1.1 CONCEPTO TÉCNICO No. CT:	**6900**
1.2 ÁREA:	Técnica y de Gestión
1.3 COORDINACIÓN:	Investigación y Desarrollo
1.4 REFERENCIA CRUZADA RADICADO FOPAE:	2013ER6040
1.5 RESPUESTA OFICIAL No.	RO-63174

2.1 SOLICITANTE:	CURADURÍA URBANA No. 2
2.2 PROYECTO:	Vivienda bifamiliar
2.3 LOCALIDAD:	4. San Cristóbal
2.4 UPZ:	50. La Gloria
2.5 BARRIO O SECTOR CATASTRAL:	La Gloria
2.6 DIRECCIÓN:	Carrera 7 Este No. 43 – 11 Sur
2.7 CHIP:	AAA0004MXMR
2.8 MANZANA CATASTRAL:	28
2.9 PREDIO CATASTRAL:	21
2.10 ÁREA (Ha):	0.0253(*)
2.11 FECHA DE VISITA **FECHA DE EMISION:**	Abril 24 de 2013 Junio 6 de 2013

Figura 1. Localización general del proyecto ubicado de la Carrera 7 Este No. 43 – 11 Sur en el Plano Normativo de Amenaza por Remoción en Masa del POT (Decreto 190 de 2004), el cual se encuentra en *Amenaza Media*.

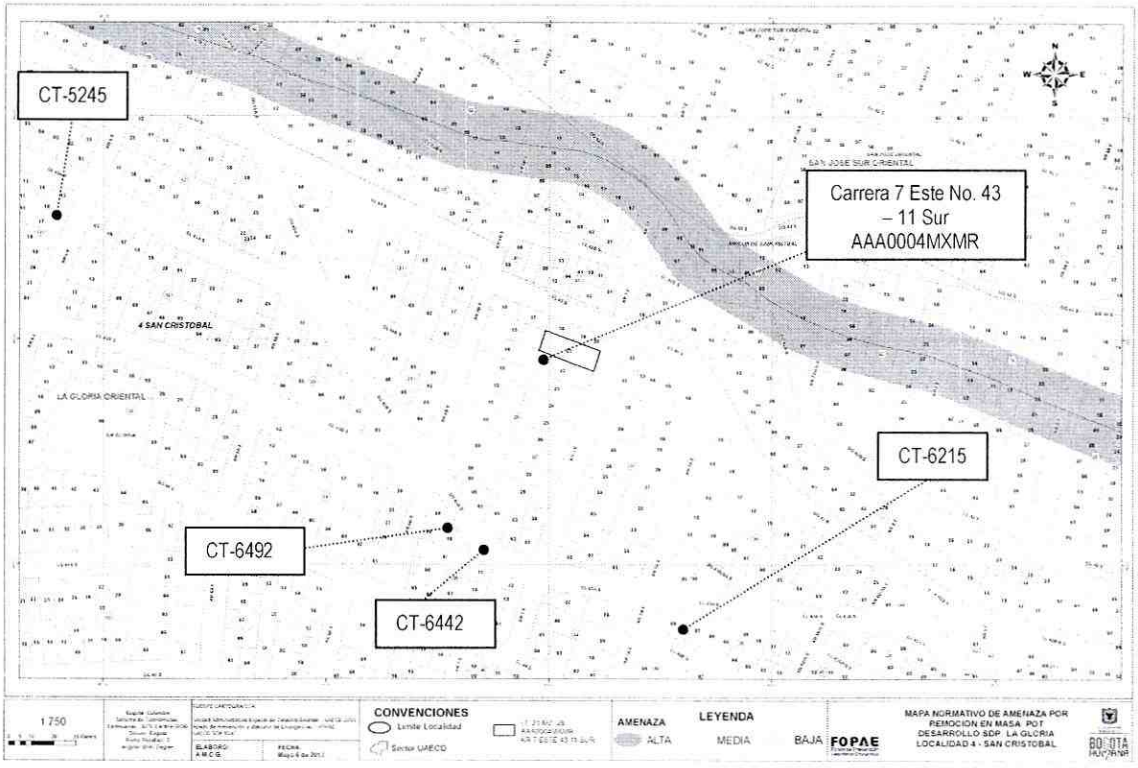
Conforme con el plano normativo de "Amenaza por Remoción en Masa" del Plan de Ordenamiento Territorial de Bogotá–POT, el sector del proyecto ubicado en la Carrera 7 Este No. 43 – 11 Sur, de la Localidad de San Cristóbal, se encuentra en una zona de *Amenaza Media* por procesos de remoción en masa (Figura 1).
